BEFUNDSCHEINüber die Prüfung elektrischer Anlagen
gemäß DGUV Vorschrift 3

Prüfer:	Mo	Prüfdatum:	2026-05-26
KD-Nr.:	B00169	OJ-Nr.:	B00169-01
Gebäudeart:		Anlage:	FFW Kimbach Test1

Anlage 1 – Mängelbericht

Anlage 2 – Fotodokumentation

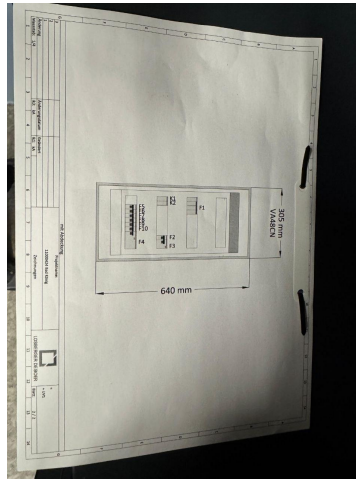
Das Foto zeigt lediglich einen Ausschnitt eines Gehäuses mit einer Prüfplakette. Technische Mängel im Inneren sind nicht

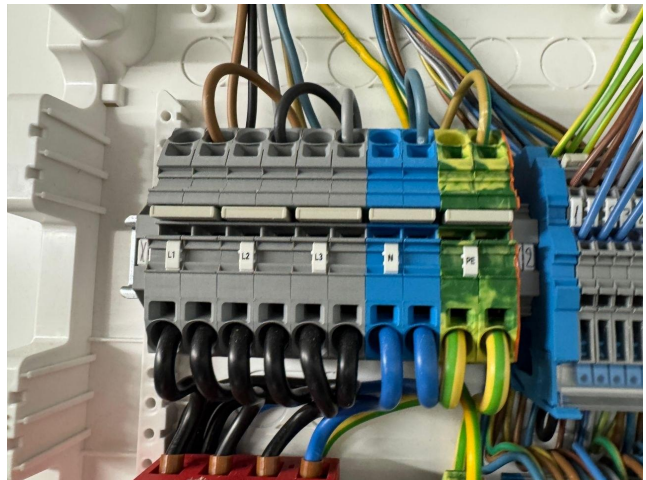
Die geöffnete Unterverteilung macht einen fachmännisch verdrahteten, ordentlichen und modernen Eindruck. Wichtige Schutz

Die sichtbaren Reihenklammern sind ordentlich beschriftet (L1, L2, L3, N, PE). Jedoch fällt auf, dass an der Unterseite t

Das Foto zeigt lediglich die Außenseite einer Tür mit DGUV V3 Prüfplakette. Da keine elektrischen Betriebsmittel sichtbar

Die Anlage macht einen optisch aufgeräumten, aber älteren Eindruck. Ein E-Check wurde laut Plakette durchgeführt, jedoch

Sichtbar veraltete, aber im Grundsatz funktionsfähige Vorsicherungseinheit in einem stark verschmutzten Zustand. Keine a

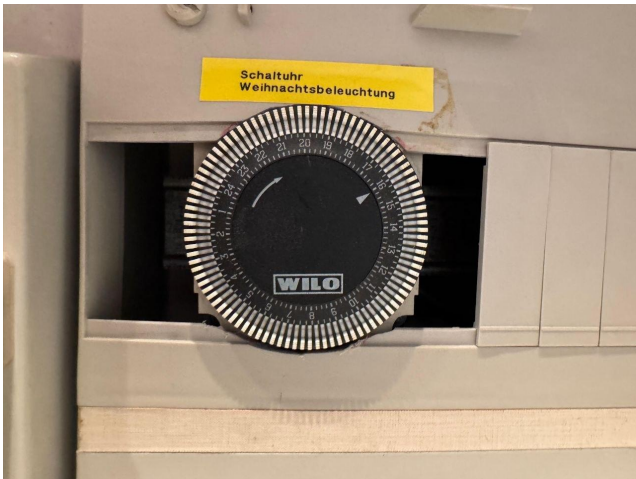
Es handelt sich um eine sehr alte Unterverteilung mit veralteten Leitungsschutzschaltern. Ein zeitgemäßer Personenschutz

Die sichtbaren Komponenten stammen aus einer älteren Installation. Der fehlende (sichtbare) RCD-Schutz und das Alter der

Es liegt ein massiver Mangel beim Berührungsschutz vor, da die Verteilerabdeckung im Bereich des 4-poligen Automaten kom

An der gezeigten Stelle der Verteilung besteht ein erheblicher Mangel durch fehlenden Berührungsschutz. Es besteht akute

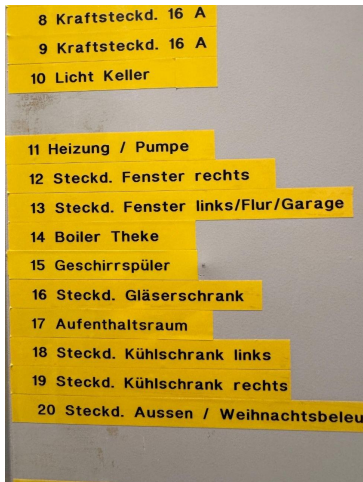
Das Bild zeigt lediglich einen Ausschnitt der Stromkreisbeschriftung auf einer Verteilerabdeckung. Eine sicherheitstechn

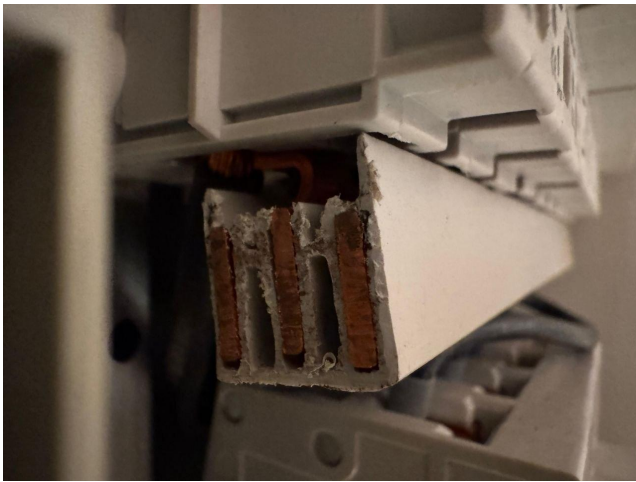
Die Unterverteilung macht einen etwas älteren, aber strukturierten Eindruck. Es fehlen jedoch eine normgerechte Beschrif

Es liegt ein lebensgefährlicher Mangel durch fehlenden Berührungsschutz an den spannungsführenden Teilen der Phasenschie
